Provincia di  
Bergamo

**Settore Ambiente**

Oggetto: Industria Chimica Panzeri S.r.l.. – comunicazione in atti provinciali al prot. 2194 del 14.01.2021.

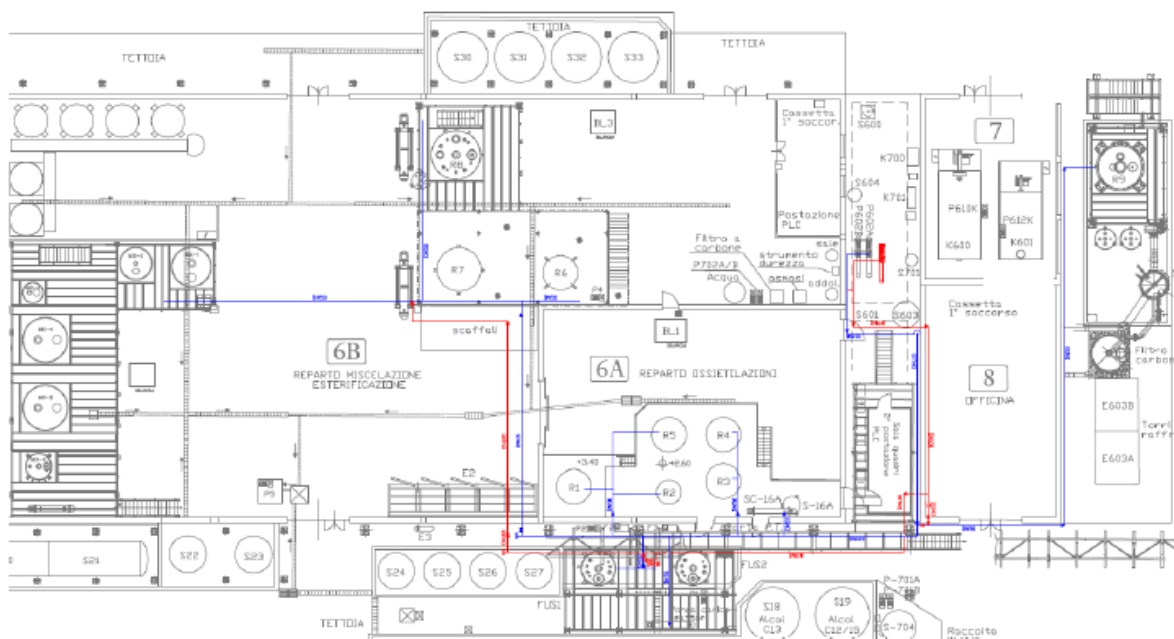
Il sistema di raffreddamento ad oggi attivo presso il sito produttivo dell'Industria Chimica Panzeri Srl consiste in un circuito aperto, con due pompe di circolazione, una di scorta all'altra, torre di raffreddamento e vasca di accumulo.

Con questo sistema sono termostatate le seguenti attrezzature:

- 5 reattori di etossilazione;
- 5 miscelatori;
- R6, R7 R8;
- R9;
- tutti gli apparecchi connessi.

La Ditta intende inserire una pompa aggiuntiva (che avrà consumo energetico massimo pari a 15 kW) nel circuito che alimenta in modo dedicato i 5 miscelatori, R6, R7, R8 e R9 (con raddoppio della portata di acqua) e realizzare nuove linee in acciaio inox 304, (le attuali linee sono in acciaio al carbonio).

**Si concorda**, anche valutando le modifiche con i criteri di cui all'allegato A della D.g.r. 8 febbraio 2021 - n. XI/4268 "Approvazione dell'atto di indirizzo regionale recante 'Criteri generali per l'individuazione delle modifiche sostanziali e non sostanziali delle installazioni soggette ad A.I.A. ai sensi del d.lgs. 152/2006 e s.m.i. e modalità applicative pubblicata sul BURL in data 15/02/2021, che ha sostituito l'Allegato G della DGR IX/2970 del 02/02/12.
